OGGETTO: [ID_VIP: 5419] Progetto di un impianto per la produzione di energia da fonte eolica denominato "Parco eolico Tuscania", sito nel Comune di Tuscania (VT) e relative opere di connessione nei comuni di Tuscania (VT) e Arlena di Castro (VT)

Procedura di Valutazione di Impatto Ambientale ai sensi dell'art. 23 del D.Lgs. 152/2006.

Proponente: WPD San Giuliano Srl

CONTRODEDUZIONI ALLE OSSERVAZIONI PROT.:

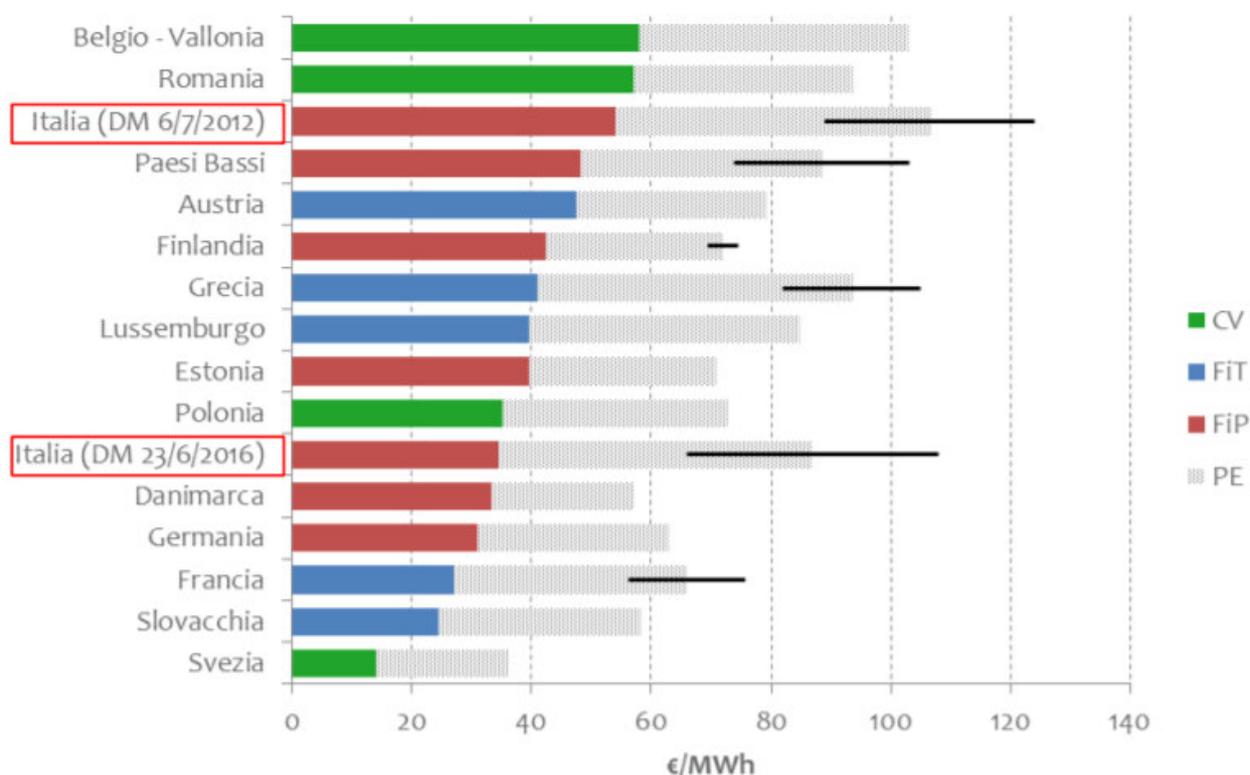
che il parco eolico che si vuole realizzare potrebbe essere sostituito con impianti tecnologici che generino energia di pari potenza complessiva, anch'essi alimentati da fonti rinnovabili, senza che tuttavia vadano ad impattare sul paesaggio e senza consumo di suoli produttivi. La politica degli incentivi potrebbe così sostenere l'industria nell'innovazione e nella ricerca nazionale, limitando gli sprechi, valorizzando le varie
